Note d'information de sécurité urgente

Remplacement du bloc d'alimentation secteur pour les lits de soins de la gamme Ecofit

30.07.2024

Bloc d'alimentation secteur PS1102

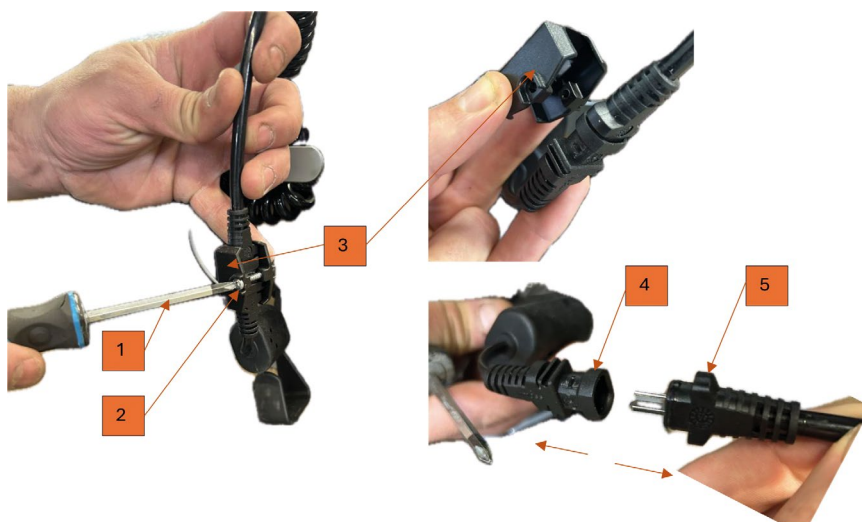
Sur les lits de soins de la gamme Ecofit de votre stock, ou lors du prochain entretien, remplacez le bloc d'alimentation secteur MC115L-90-EU par le bloc secteur PS1102 qui vous sera fourni gratuitement par tecfor care. Vous trouverez des instructions de remplacement en pièce jointe. Il n'y a eu aucun incident impliquant un lit de soins de la gamme Ecofit en relation avec le bloc secteur MC115L-90-EU.

1. Pour démonter le bloc d'alimentation secteur du lit, desserrez la vis (2) du capuchon de sécurité du branchement à l'aide d'un tournevis cruciforme (1).
2. Vous pouvez ensuite facilement enlever le capuchon de protection (3) en tirant dessus.
3. Défaites ensuite le branchement (4+5) en tirant sur les deux parties dans des directions opposées.

1. Prenez le nouveau bloc d'alimentation fourni et montrez-le dans le sens inverse de celui décrit dans la section « Démontage ».
2. Une fois les étapes 3-1 exécutées, le bloc d'alimentation est prêt à fonctionner et peut être rebranché sur le secteur.
